改善箇所説明図

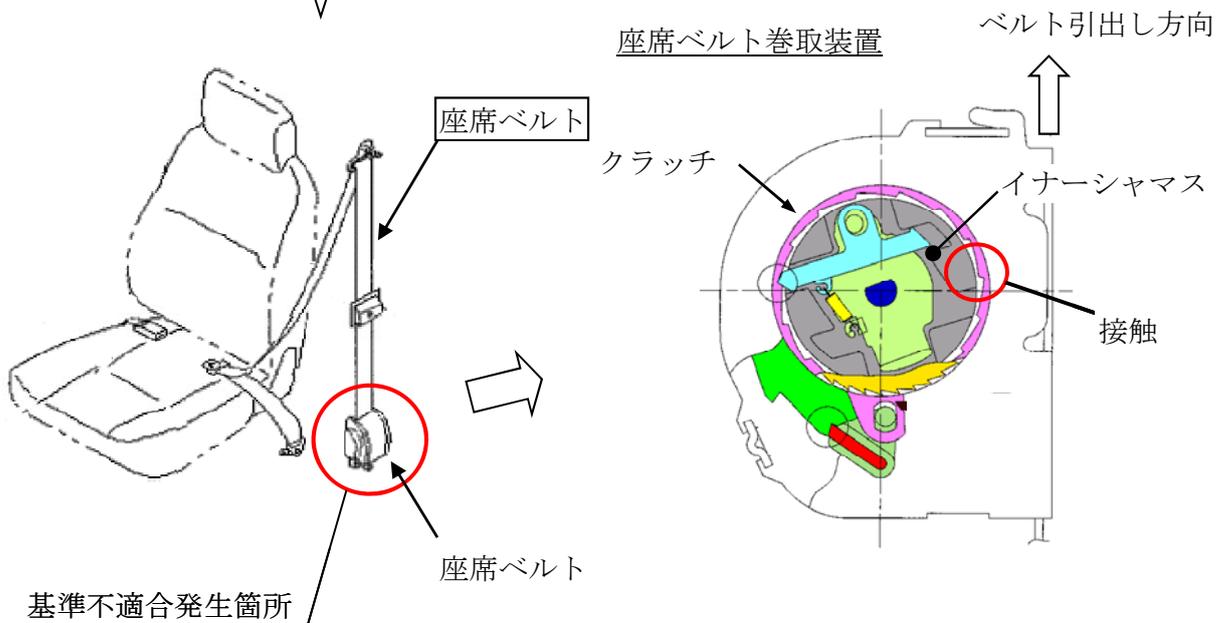
座席ベルト巻取装置の内部部品（イナージャマス）の製造工程において、不適切な材料を使用したため、当該部品が変形し、座席ベルトが引き出せなくなるおそれがある。

改善の内容：全車両、座席ベルトを対策品と交換する。

識別：座席ベルトの札に黒ペイントの識別マークを付与する。
